RAPPORTO FINALE DI VERIFICA PROGETTO DI FATTIBILITÀ TECNICO-ECONOMICA

**Rapporto Finale di Verifica della Progettazione ai sensi dell'articolo
42 del Decreto Legislativo 31 marzo 2023, n. 36 e dell'allegato I.7,
Sezione IV: Progetto di Fattibilità Tecnico-Economica
Realizzazione di nuovi percorsi ciclopeditali tra aree a verde
"Greenway" – CUP E15I22000350002 – CIG B3616038C4**

Città di Lodi

N. 20	GT	NON CONFORMITA' NON CONFORMITA'/OSSERVAZIONE OSSERVAZIONE
EMISSIONE 1		
RILIEVO	S004-ESE-MONT-001-REL-00 <

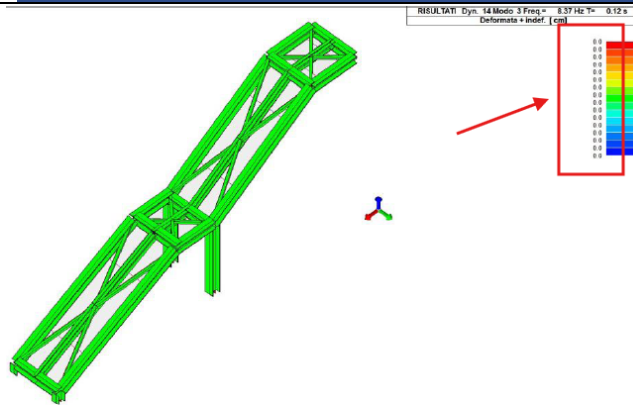
8. La tabella riepilogativa dei modi di vibrare presenta dei modi di vibrare la cui massa partecipante non rispetta i requisiti percentuali del §7.3.3.1 delle NTC18, chiarire;
9. Non si rilevano verifiche esplicite degli spostamenti verticali agli SLE (§4.2.4.2 NTC18), integrare;
10. Compatibilmente con il grado di dettaglio del progetto che compete al livello PFTE, non si rilevano verifiche dei nodi tipologici, chiarire.

1. Per l'entità e la tipologia strutturale ed ai fini dell'ottenimento di tutte le autorizzazioni, si è rimandato il calcolo esatto delle fondazioni alla fase esecutiva dove sarà fornita una relazione completa delle parti richieste;
2. Per l'entità e la tipologia strutturale ed ai fini dell'ottenimento di tutte le autorizzazioni, si è rimandato il calcolo esatto delle fondazioni alla fase esecutiva dove sarà fornita una relazione completa delle parti richieste;
3. La struttura è stata schematizzata con incastri alla base e vincoli tipo cerniera sulle connessioni. Tali vincoli saranno aggiornati in sede esecutiva con il calcolo della rigidità dei singoli nodi e relativo aggiornamento del modello. A seguire uno schema dei diagrammi dei momenti in fase di analisi. In fase esecutiva sarà fornita una relazione completa delle parti richieste;

4. Il software prevede degli automatismi che consentono di assegnare, in funzione dei vincoli impostati e delle lunghezze degli elementi, i coefficienti di instabilità. In fase esecutiva sarà fornita una relazione completa delle parti richieste;

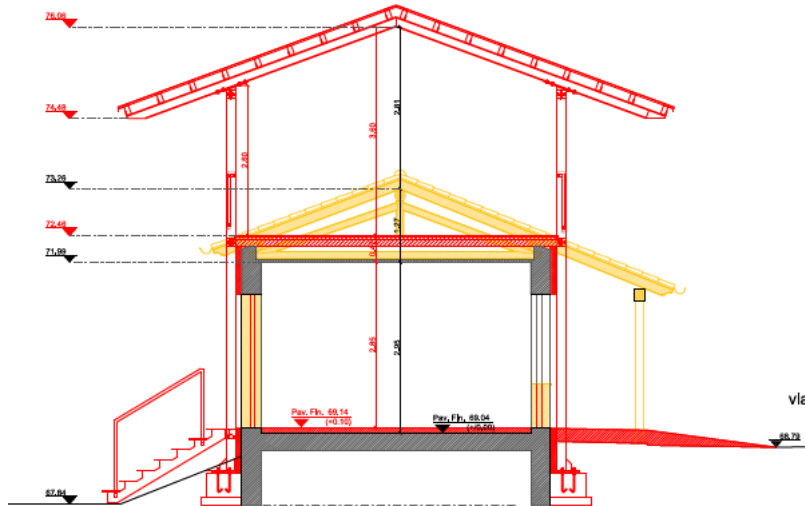
8. SCHEMATIZZAZIONE DEI CASI DI CARICO: Con riferimento al precedente p.to 5 del presente rilievo, non si rilevano casi di carico per l'applicazione dell'azione del vento come prescritto dal citato paragrafo della Circolare, chiarire;

9. Non si rilevano verifiche esplicite degli spostamenti verticali agli SLE (§4.2.4.2 NTC18) sia delle travi principali che di quelle secondarie, cioè "travi HE 120 A, i = 1.0 m" e "travi 20x26, i = 80.0 cm" menzionate nell'analisi dei carichi dei due impalcati, integrare;

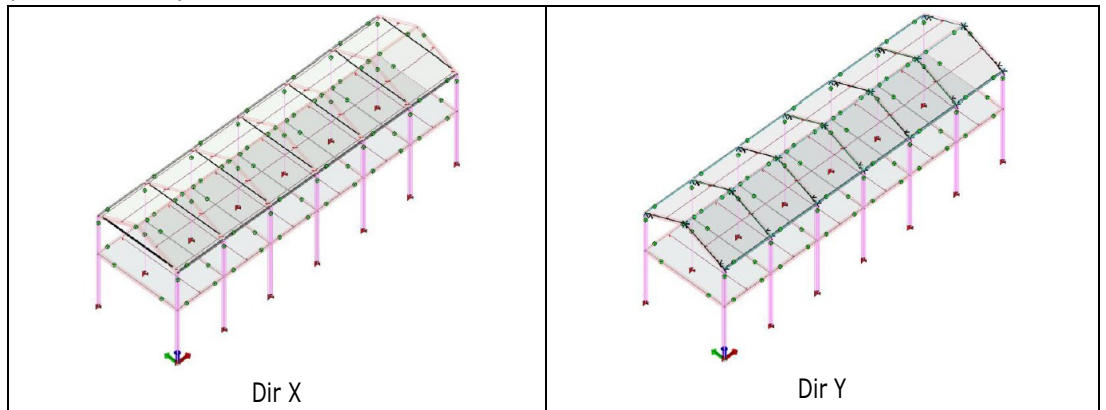
2. Rilevata a pag. 3 immagine del modello di calcolo costituito da edificio e scala esterna, ma la relazione di calcolo è basata sulla separazione dei due corpi strutturali disattendendo le NTC18 al §7.2.6: "*Il modello della struttura deve essere tridimensionale e rappresentare in modo adeguato le effettive distribuzioni spaziali di massa, rigidità e resistenza [...]*". L'assenza della scala nel modello dell'edificio altera significativamente il comportamento strutturale del medesimo, portandolo da traslazionale a torsionale in pianta, oltre che non rappresentare la reale conformazione geometrica.

3. Si prende atto
4. Si prende atto
5. Integrato (con classe di rugosità C)
6. Si ribadiscono inquadramento della copertura come tettoia e relativo riferimento normativo. Da analisi indipendenti il valore del coefficiente di pressione positivo (pressione) risulta a favore di sicurezza. In merito al coefficiente di pressione negativo (depressione) dell'azione del vento, non si riscontrano informazioni relative al valore del grado di bloccaggio ϕ (§C3.3.8.2 Circ2019); tuttavia, si fa presente che, da analisi indipendenti, il coefficiente unitario adottato potrebbe risultare a favore di sicurezza per il solo caso di "tettoia senza ostruzioni $\phi=0$ ", di cui però non si ha evidenza da parte del progettista. Chiarire e integrare

7. Si rimanda al punto 1 del presente rilievo;
8. Integrato, ma la pressione del vento in dir. X non sembrerebbe essere applicata alle falde, chiarire; (OSSERVAZIONE)

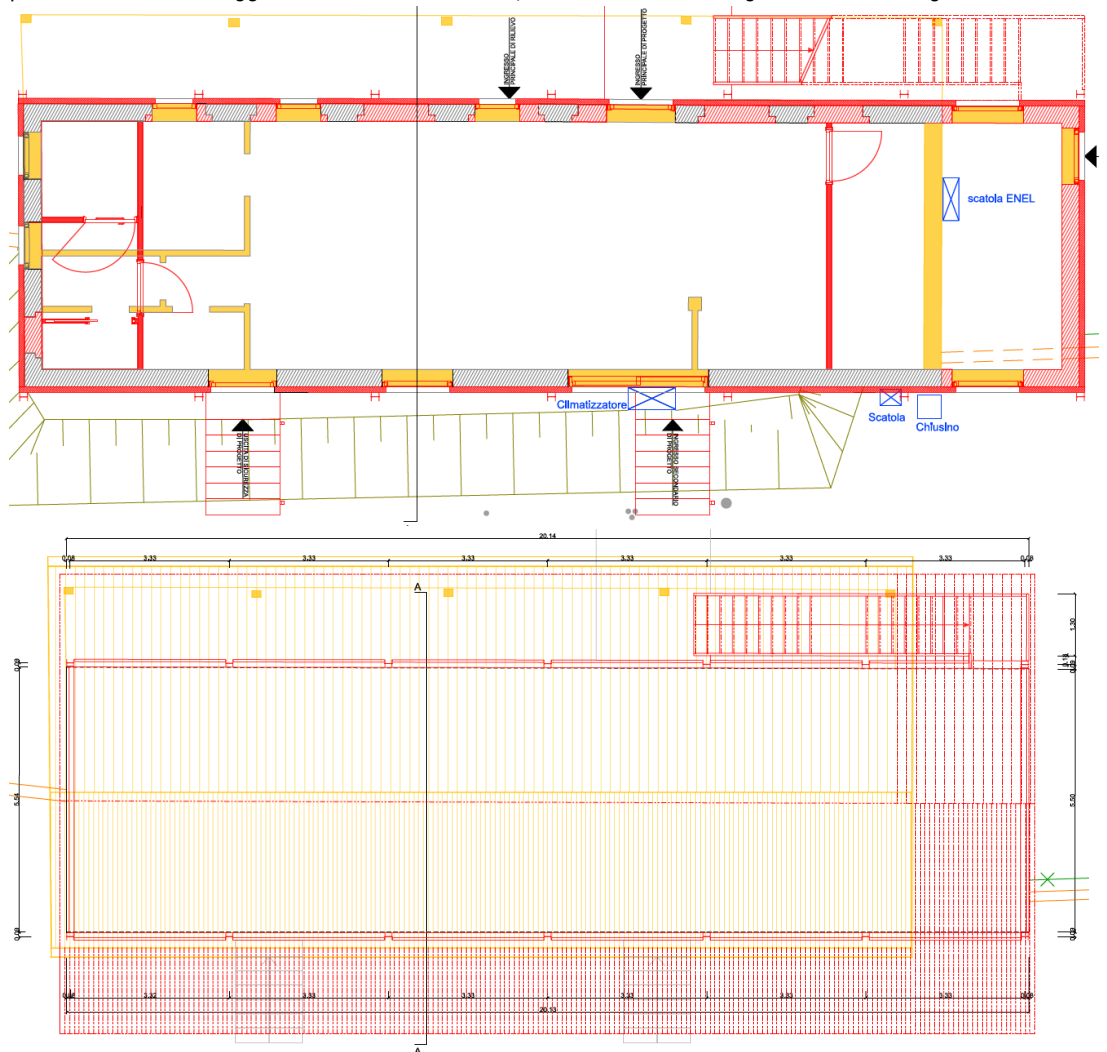
9. Integrato, ma da rivedere sulla base di quanto emerso nel punto 2 del presente rilievo; (OSSERVAZIONE)
10. Integrato, ma da rivedere sulla base di quanto emerso nel punto 2 del presente rilievo; (OSSERVAZIONE)
11. Integrato (nodo di base colonne)
12. Non integrato. Permane il rilievo.
13. Permane il rilievo in quanto, con riferimento agli elaborati architettonici comparativi (gialli/rossi), si rilevano interventi strutturali sulle murature esistenti, come demolizione di copertura, demolizioni di porzioni di paramenti murari ed aggiunta di un nuovo volume, come illustrato nei seguenti stralci. Integrare.

- Integrato - Integrato - Si prende atto - Si prende atto - Integrato - Non si entra nel merito della scelta progettuale, ma nel rispetto delle norme tecniche vigenti (Circolare 2019 inclusa) l'azione del vento deve tener conto della "tipologia" e della "geometria della costruzione" mediante l'appropriata determinazione del coefficiente aerodinamico, concetto ribadito sia nelle risposte che nei confronti telefonici. In fase di verifica del progetto esecutivo si valuterà tale aspetto. il rilievo permane come Osservazione - Integrato - Integrato - Integrato - Integrato - Integrato - Integrato - Riscontrato nuovo elaborato "S004-PFTE-MUR-001-STR-00", in cui si assume un comportamento globale della struttura, cioè scatolare, sebbene si descriva una copertura in legno non sufficientemente rigida (NTC18 §7.2.6 NTC18). L'elaborato disattende il paragrafo §8.7.1 delle NTC18, in cui si prescrive la verifica della sicurezza del fabbricato in muratura dapprima nei confronti dei meccanismi locali e successivamente in termini globali, con esplicito riferimento alla rigidezza dell'impalcato. Il progettista a pag. 4 dichiara di procedere con adeguamento sismico della struttura, ma non si riscontra la valutazione: del parametro ζE e del relativo valore minimo che deve avere per siffatto tipo di intervento (§8.4.3 NTC18). Parametro rappresentativo del comportamento strutturale dell'edificio in ambito sismico, il cui valore, dovendo rispettare un minimo da normativo, potrebbe comportare la necessità di interventi al momento non chiaramente indicati (a meno di quelli necessari per rendere congruente progetto strutturale a quello architettonico), alla luce anche che si è tolta la copertura esistente senza ripristino della stessa. Controdeduzione sulla base dei documenti trasmessi il 6/5/2026 6. OSS 13. si prende atto

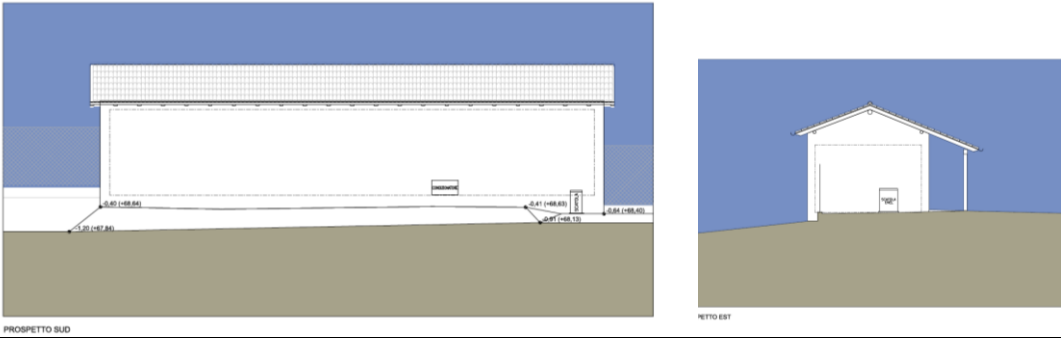
N. 53	VM	NON CONFORMITA' SUPERATO
EMISSIONE 1		
RILIEVO	ISOLABELLA 05_P_CASOTTA_RAME_PFTE-06_P_CASOTTA_CORTEN_PFTE-04_TAV 03P BIS_SOPRINTENDENZA 1. In merito agli elaborati sopra indicati, Prospetto Nord e prospetto sud, risultano non quotati, inoltre c'è un errore nella scrittura delle quote  03_R_CASOTTA_SEZ_PROSP_PFTE- 04_P_CASOTTA_SEZ_PROSP_PFTE- 2. Si rileva la mancanza di quote, Prospetto Nord e prospetto sud.	
EMISSIONE 2		
RISPOSTA DEL PROGETTISTA	Le quote altimetriche di ciascun livello indicato sono corrette.	
ESITO VERIFICA/ CONTRODEDUZIONE	1. I prospetti non risultano quotati, pertanto il rilievo non si ritiene superato  PROSPETTO NORD

2. 
<u>ESITO RILIEVO</u>	☒ NON CONFORMITA' (punto 1) ☐ OSSERVAZIONE ☐ SUPERATO
EMISSIONE 3	
<u>RISPOSTA DEL PROGETTISTA</u>	Si consegnano nuove tavole REV.1 il 11/05/2026
<u>ESITO VERIFICA/CONTRODEDUZIONE</u>	Verificati gli elaborati integrativi, si rileva la mancanza di quote sui prospetti Nord e Sud, che però risultano deducibili dagli altri elaborati, pertanto si ritiene superato.
<u>ESITO RILIEVO</u>	☐ NON CONFORMITA' ☐ OSSERVAZIONE ☒ SUPERATO
